改善箇所説明図

改善の内容

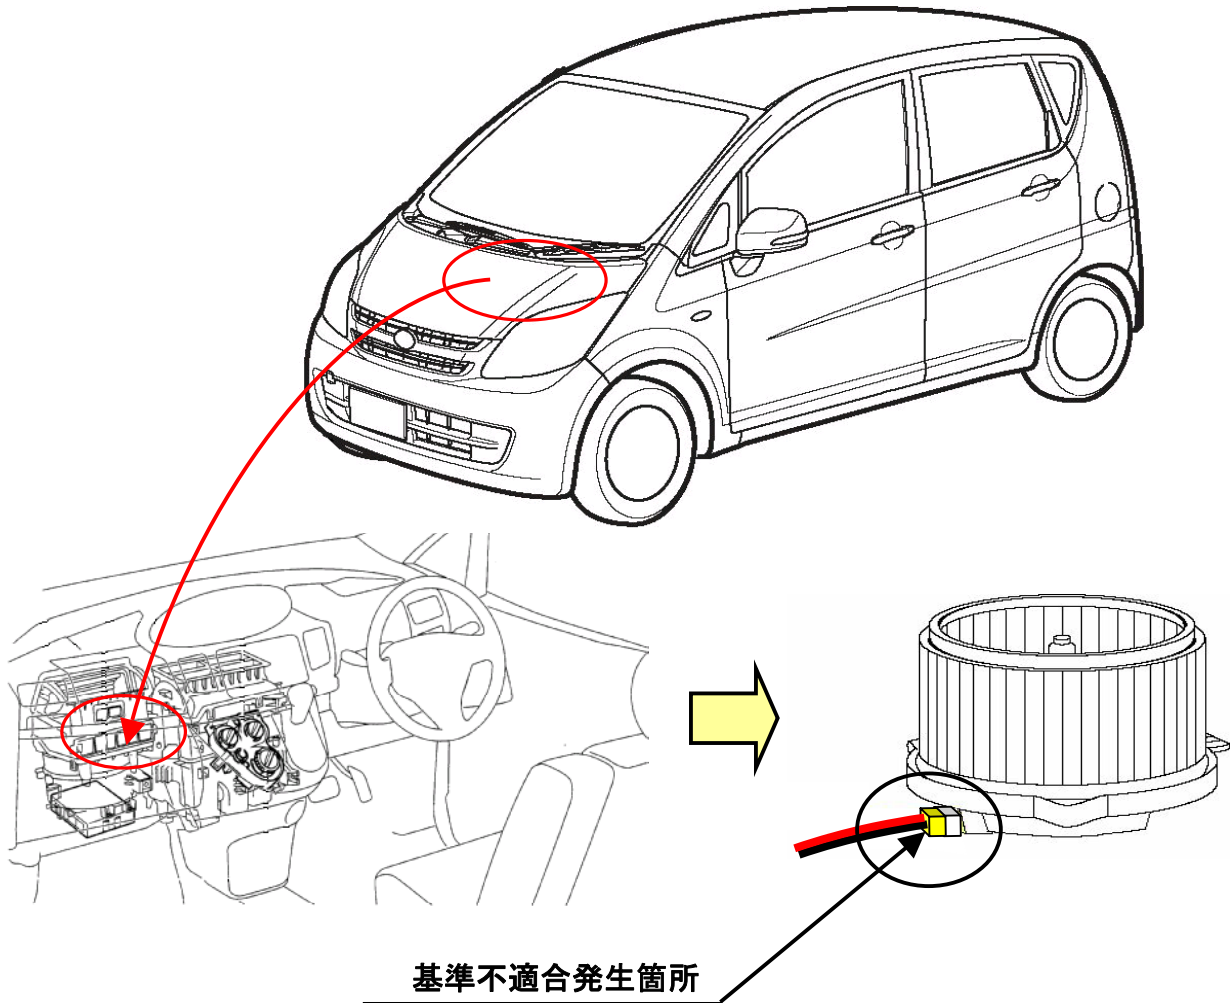
（ブローモーター（送風機）の電源供給端子の配置が不適切なため、導電異物が端子部に堆積するものがある。そのため、そのままの状態で使用を続けると、堆積した異物により短絡して端子が溶断し、デフロスタが作動しなくなるおそれがある。）

短絡防止用カバー

端子部に短絡防止用カバーを追加する。
